平面図

工事名	工事
路線名	県道別府一の宮線
工事箇所	阿蘇市一の宮町三野地内
図面種類	区域変更平面図
縮尺	S=1:500
図面	
現況図	
精査	設計 製図 謄写

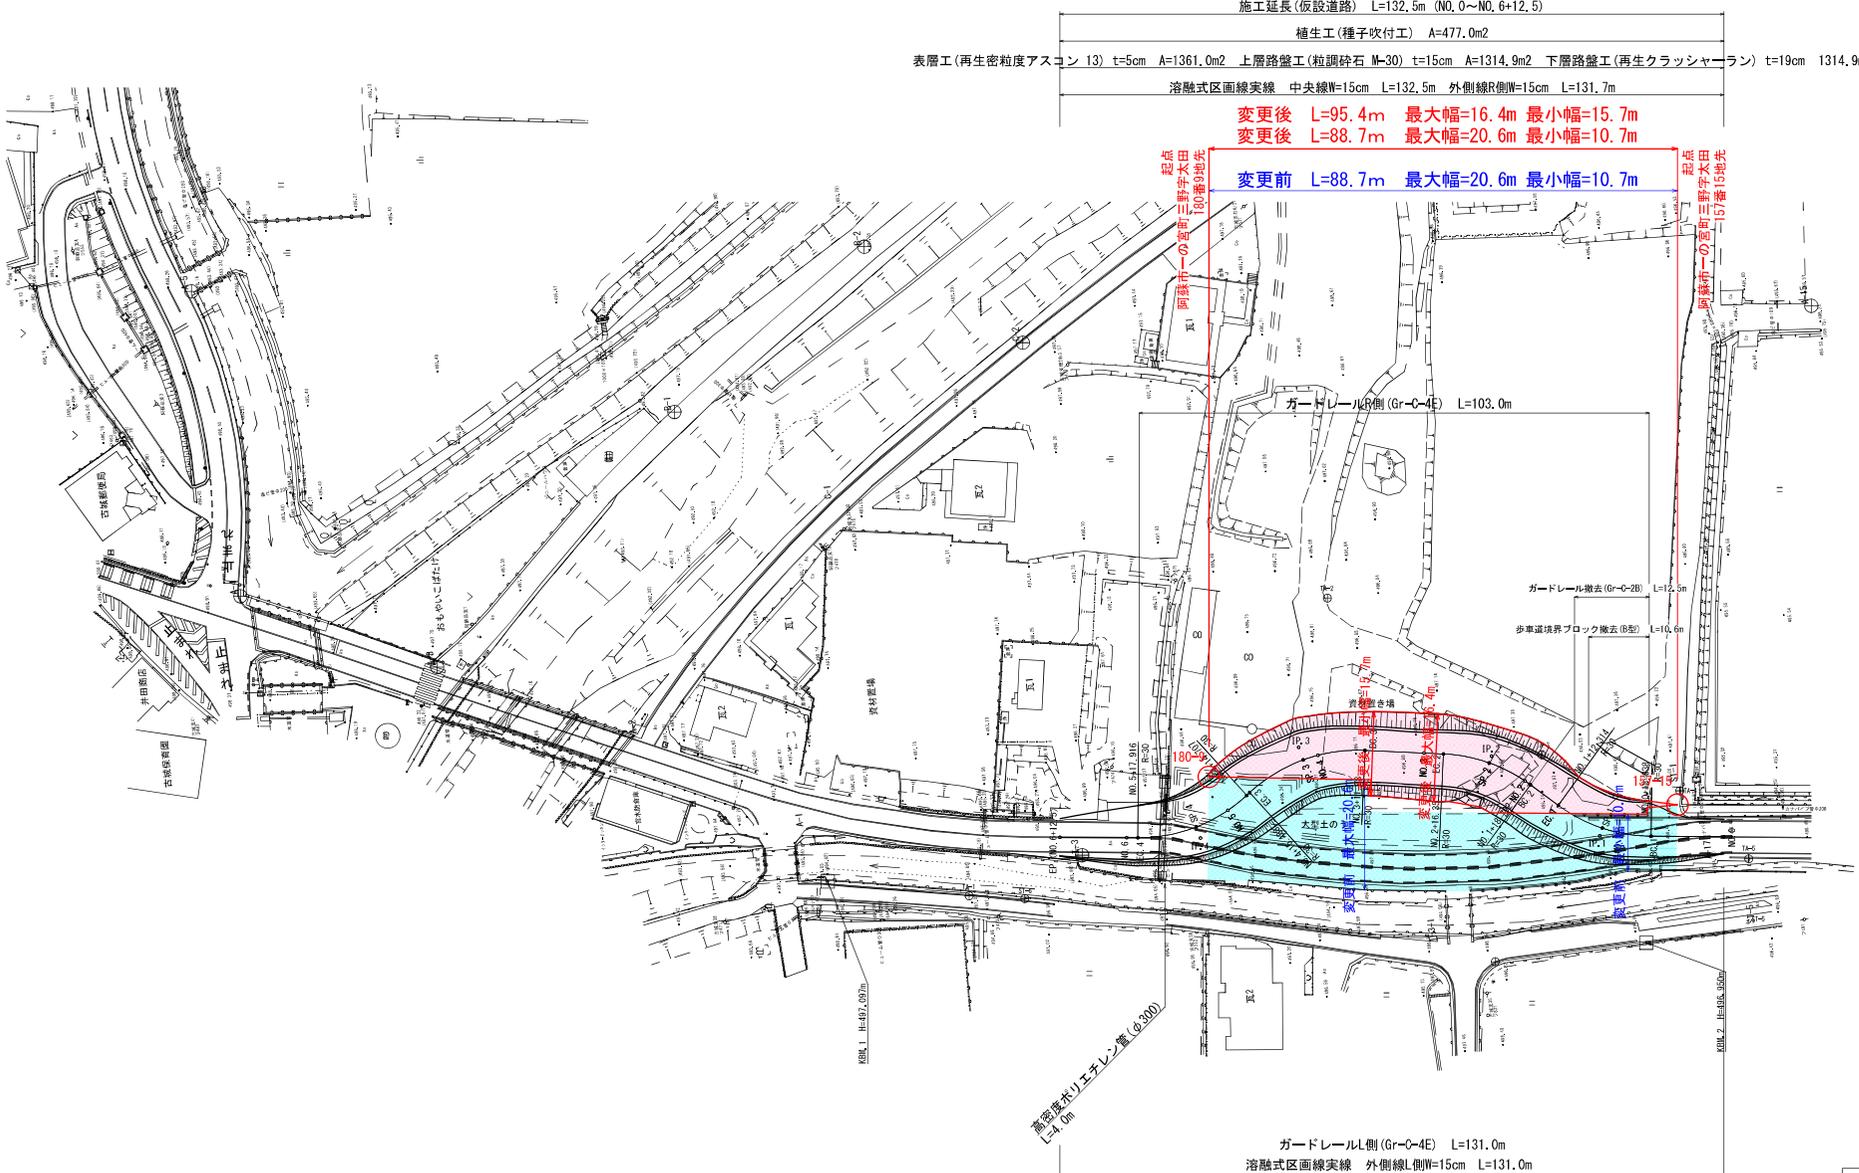
変更前 L=88.7m 最大幅=20.6m 最小幅=10.7m

変更後 L=95.4m 最大幅=16.4m 最小幅=15.7m

変更後 L=88.7m 最大幅=20.6m 最小幅=10.7m
